**INFORME DE CONTROL ESPECÍFICO N° 026-2020-2-
0396-SCE**

**"PAGO DE PARTIDAS CON METRADOS
PARCIALMENTE EJECUTADOS EN LA OBRA MEJOR Y
AMPL. DEL SIST. DE AGUA POTABLE Y
SANEAMIENTO EN
CONDORSENCCA, IMPERIAL, MIRAFLORES, VILLA LA
LIBERTAD Y PUEBLO LIBRE, DIST. HVCA"**

**HUANCAVELICA - PERÚ
30 DE NOVIEMBRE DE 2020**

Plano-Sistema de redes colectoras e interceptoras, lamina PI-07

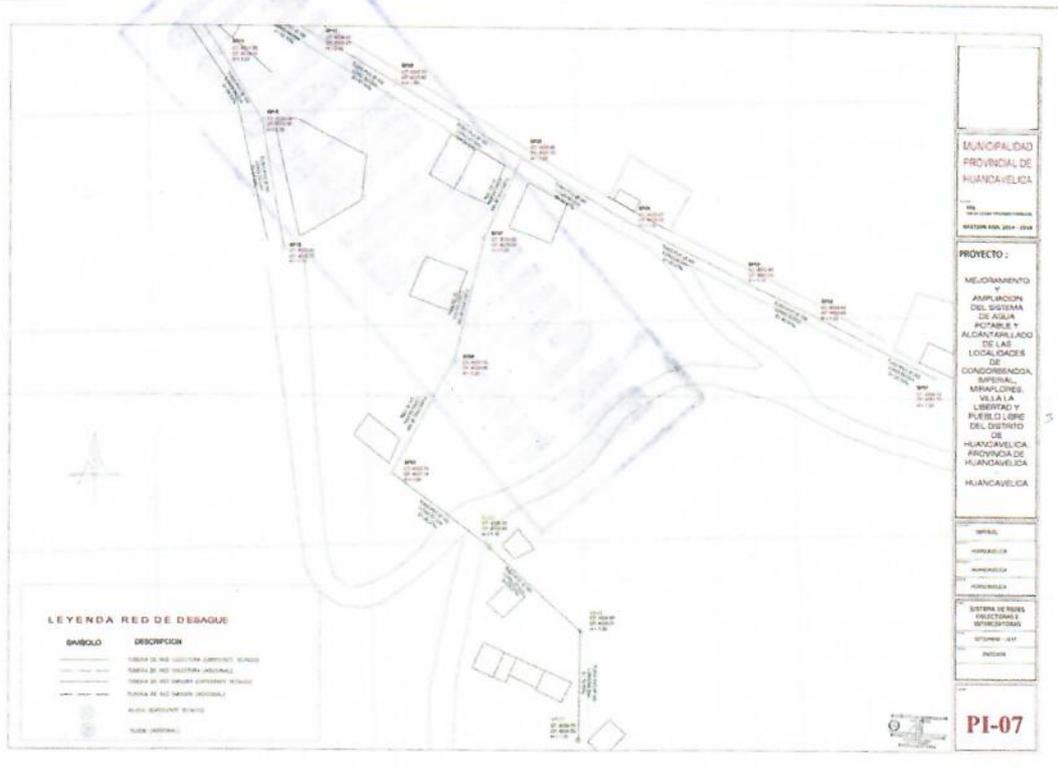
Sin embargo, en la inspección física de la obra y el plano de replanteo "Sistema de redes colectoras e interceptoras, láminas PI-07" (Apéndice n.º 18) de la liquidación técnica financiera de la obra, se advierte que, se ejecutaron veintinueve (29) buzones en la red colectora del sistema de alcantarillado con profundidades detalladas en el cuadro n.º 7; las cuales cuantifican 41,69 metros cúbicos de concreto $fc=210$ kg/cm² realmente ejecutado, existiendo una diferencia de 14,93 metros cúbicos de concreto $fc=210$ kg/cm² no ejecutado; así como, deficiencias técnicas en la ejecución, conforme se detalla a continuación:

Cuadro n.º 7
Detalle de buzones de la red colectora del sistema de alcantarillado en el Centro poblado de Imperial
